HENVENDELSER MODTAGET I HØRINGSPERIODEN

FORSLAG TIL TILLÆG 1 TIL LOKALPLAN 489 NUUKS PLADS

Offentlig høringsperiode fra den 7. december 2020 til den 8. februar 2021.

Illustration: sort ramme markerer ønsket mulighedsfelt

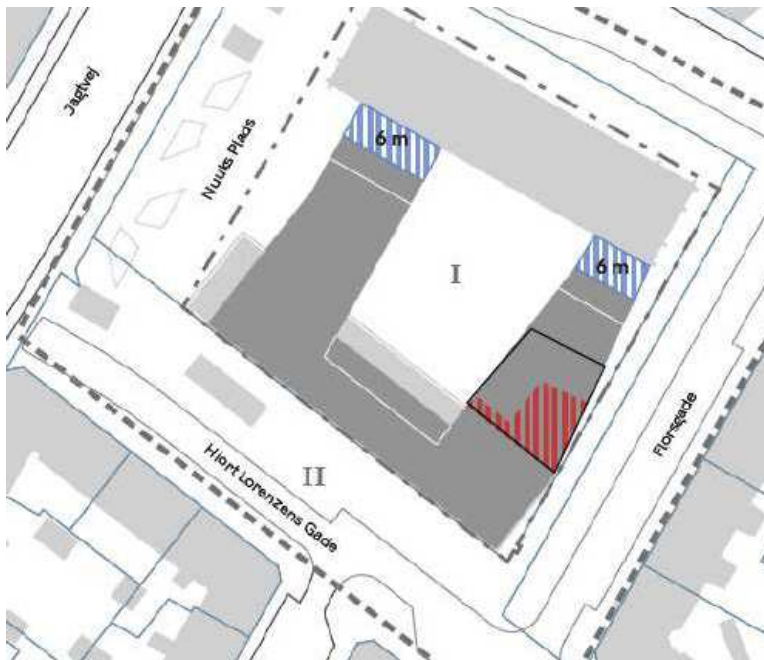
I §6 stk. 2 c) henvises der til at "Porte og passager skal placeres som vist på tegning 5c."

Bygherre ønsker en revidering af tegning 5c. Nuværende felt tager ikke tilstrækkeligt hensyn til fleksibilitet for byggeteknik og konstruktioner i den videre projektering og bygherre ønsker, at der i stedet angives et mulighedsfelt med et minimumsmål for passagen. For porten ved Florsgade ønskes der angivet et mål for min. bredde: 1,4 m.

Illustration: Orange markering viser felt der er 1,6 meter højt og trukket 3 meter tilbage fra facader.

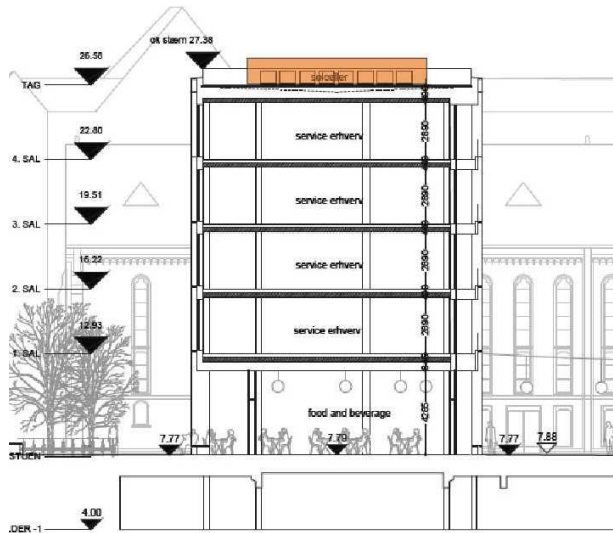
Bygherre ønsker at der i lokalplanen gives mulighed for, at der kan placeres tekniske installationer med en maksimal højde på 1,6 meter inkl. afskærmning, på et område placeret 3 meter inde på taget målt fra facader.

Illustration: Hvidt felt angiver placering af køleanlægget i plan, med min. 3 meters afstand til alle facader.

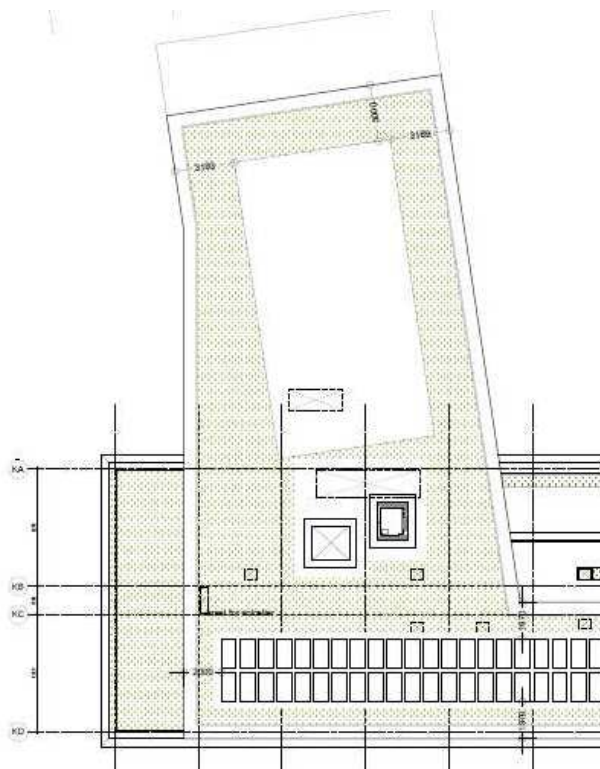
Tekniske anlæg dimensioneres, placeres og afskærmes, således at krav i Vejledning fra Miljøstyrelsen, "Ekstern støj fra virksomheder" nr. 5/1984 er opfyldt, såvel på omkringliggende eksisterende boligfacader, nye boligfacader som på udendørs opholdsarealer.

Illustration: gul facade = facade f, og lys grøn facade = facade h. Orange pil markerer område for port/døre til cykelrum. Blå pil markerer område for mulig port/dør til bagvedliggende cykeltrampe/rampe.

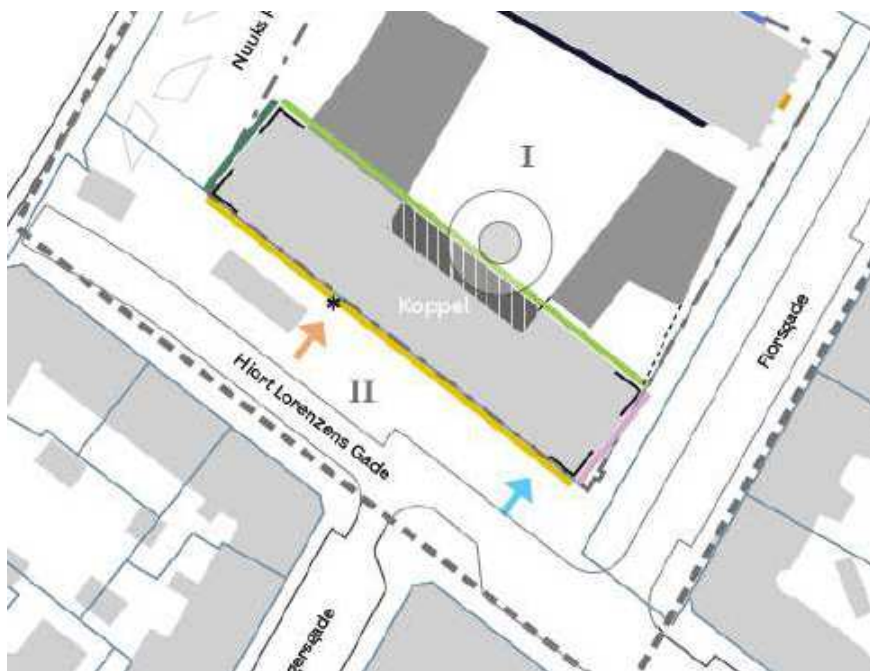
Sætningen fjernes, idet der på dette sted ikke er placeret en rampe, men et bagvedliggende cykelrum i stueplan. Punktet skal således give mulighed for port/døre til dette cykelrum.

Sætningen udvides: Der kan derudover i stueetagen langs facade f og h indsættes portlåger til varelevering, affald og bagvedliggende cykeltrampe/rampe.

Illustration: Her vist et vandelement med 7 m i diameter, og størrelsesforhold i relation til pladsen.

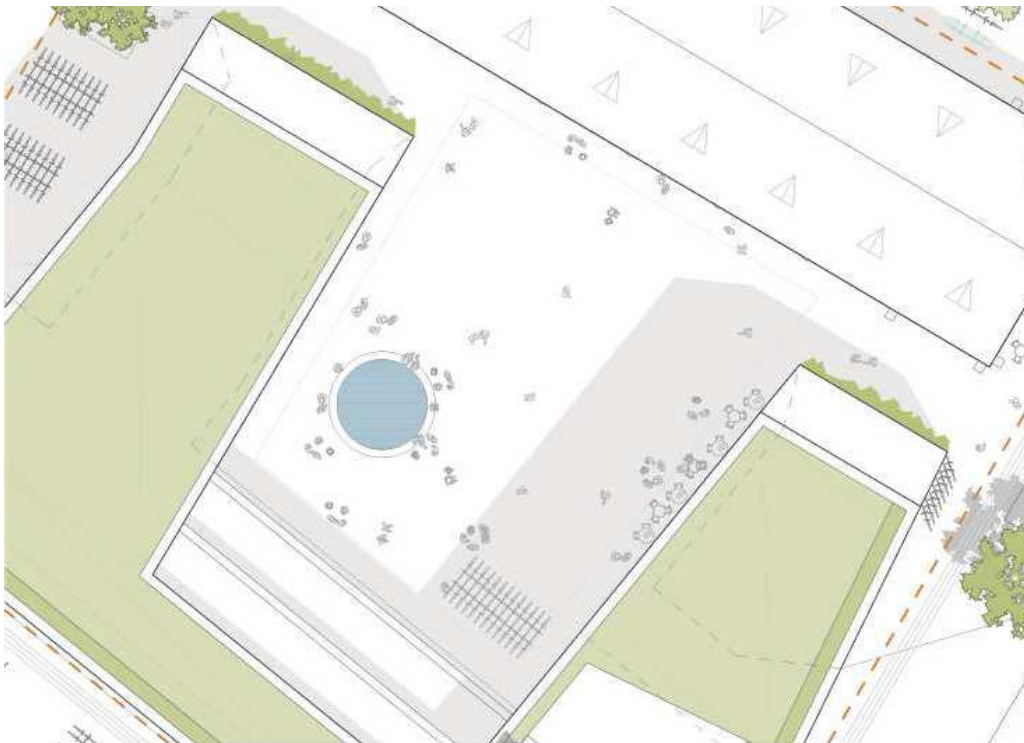
Derudover ønskes der, at der gives mulighed for etablering af et vandelement i det på tegning 7a viste byrum, med en maksimal diameter 7 m, og med siddemulighed på kanten. Materialer for vandelementet: Beton, natursten og stål.

Illustration: t.h.: Sideindgang til supermarkedet, 2 moduler = 4,5m. t.v.: Placering af sideindgang.

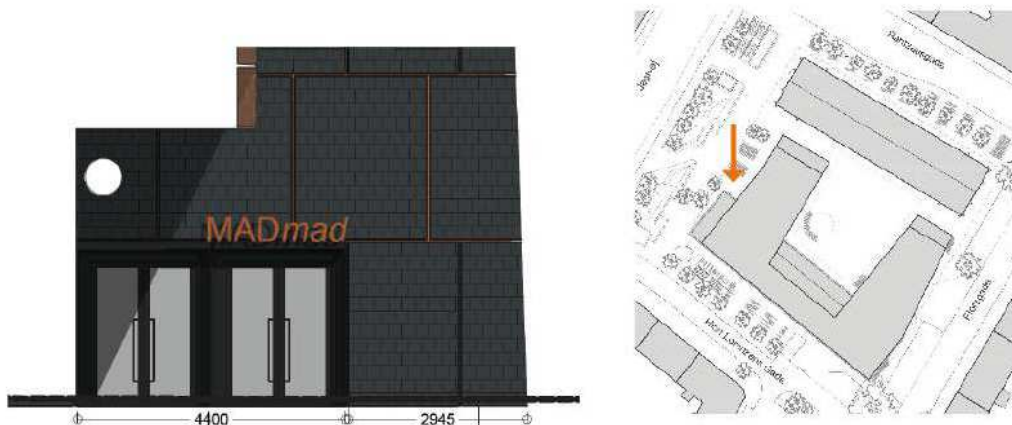
Koppels facade er opbygget af et modulmål på 2x2,25m.

Bygherre ønsker, at min. bredde (4 m) ændres for sideindgang til supermarked så det går op med modulmålet på 2x2,25m = maks. 4,5 meter, eller blot defineret ved 2 moduler.

Illustration: Røde linjer = løbende meter facadelængde i regnestykke, dvs. eksklusive portåbninger og begrønnede gavle. Blå linjer = løbende glasmeter.

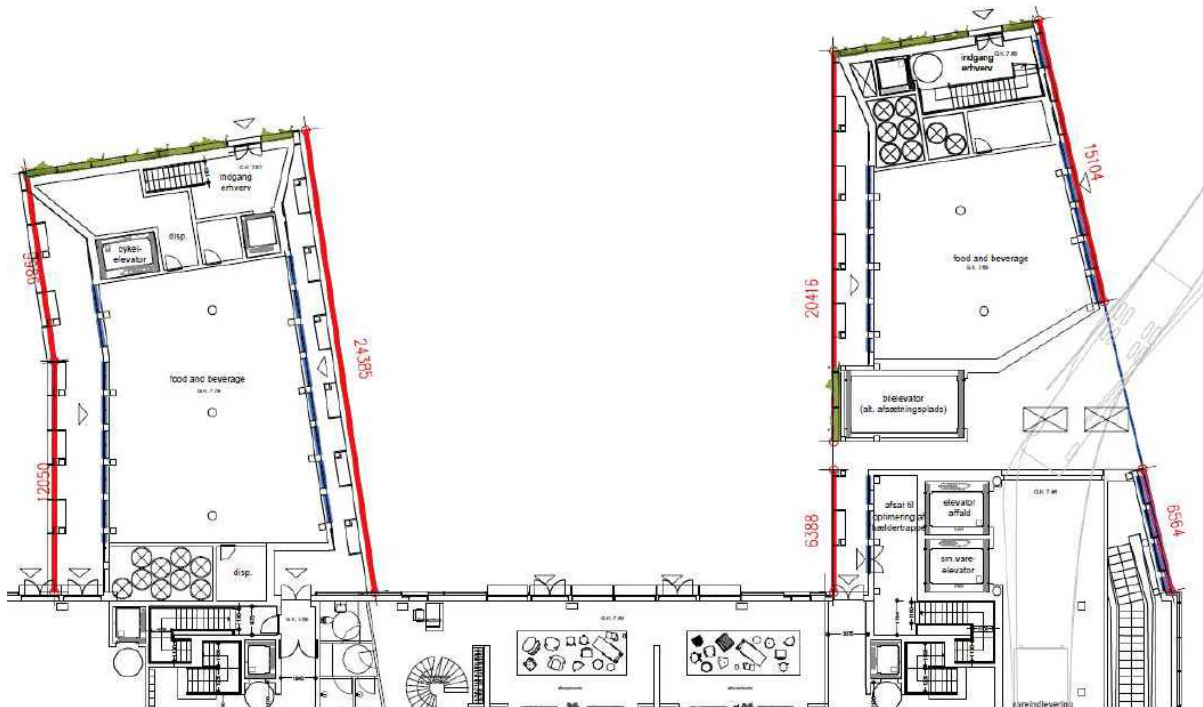
Da procentsatsen blev sat i lokalplanen, var vi ikke opmærksom på at udregningen udregnes pr. løbende meter for hele facadestykket. Det betyder ved opmåling at den reelle grad af transparens pr. løbende meter er 50%. Dette var en ren beregningsfejl, og repræsenterer ikke en ændring af projektets transparens i stueetagen.

Bygherre ønsker at procentsatsen ændres til 50%.

Illustration: Markeret med gult, facadestrækning mod Metropladsen der rykkes 38 cm mod vest.

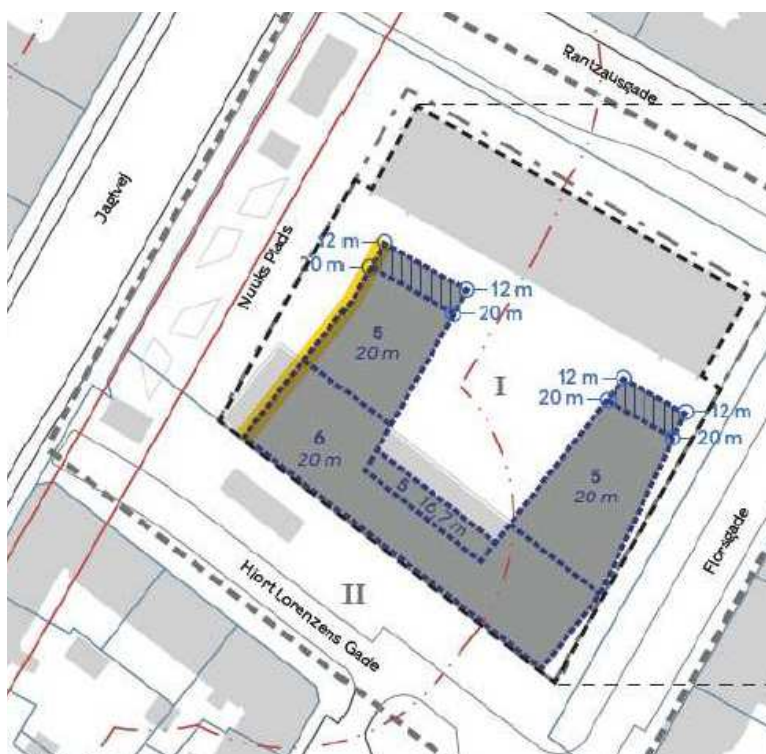
I den videre projektering og detaljering af projektet, er det erfaret, at bærelinjen i det eksisterende Koppels Magasin ligger længere fremme mod Metropladsen end først antaget. Det er derfor nødvendigt at rykke facadelinjen mod vest med 38 cm for at sikre tilstrækkelig plads til isolering i facaden.

Til orientering, gøres husdybden i Metrofløjen ikke dybere, men parallelforskydes.

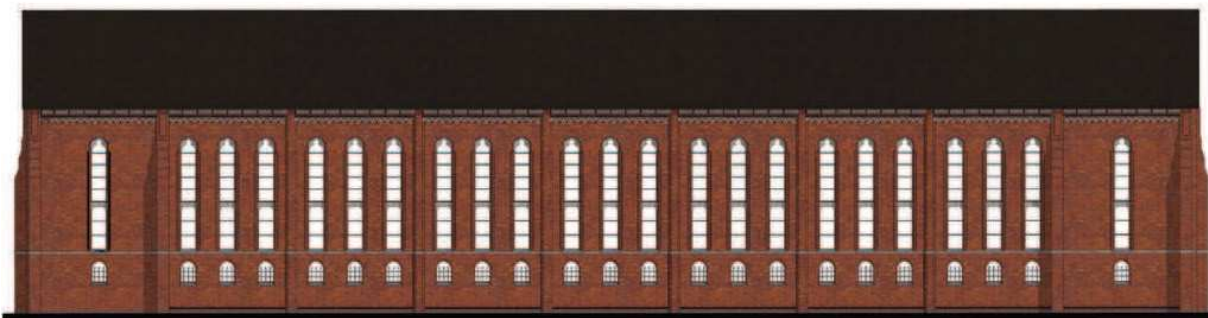
De nye dørhuller i stueetagen mener vi derfor skal udformes, så de bidrager til at bygningen som helhed opnår en ny, balanceret helhed mod fokus på at signalere "velkommen indenfor".

Landsarkivets facade mod Rantzausgade

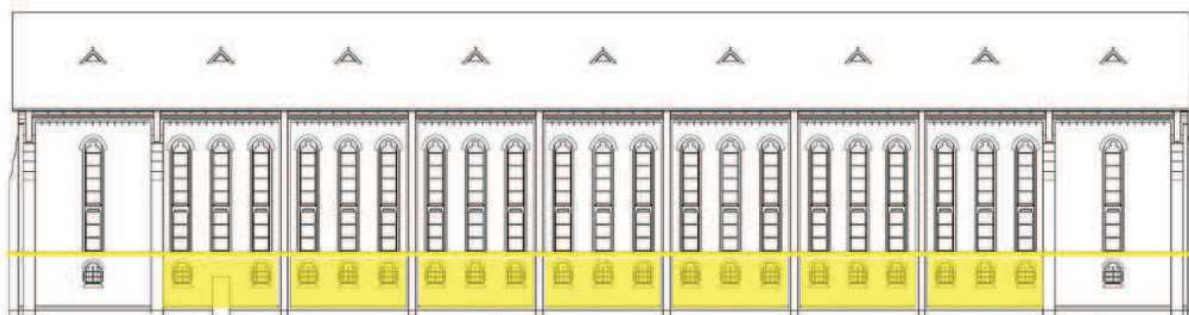
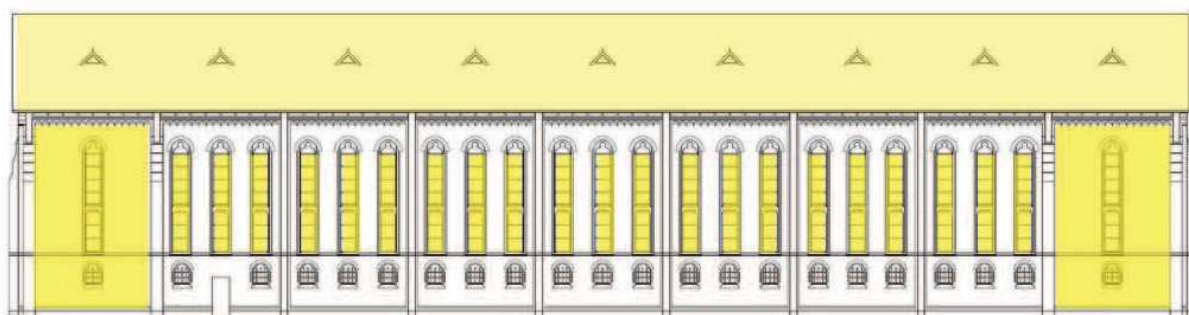
Vi er derfor uenige med Københavns Kommune og dem, der mener, at bygningens tunge base og afvisende facade med de tilgitrede "borggittervinduer" er væsentlige at bevare eller endog slet ikke må ændres! Lige store åbninger mod begge sider – både mod syd mod solen og mod nord, hvor mange går forbi – er til gengæld afgørende vigtigt, når så stort og så karakterfuldt et hus bliver åbnet op for kvarteret beboere.
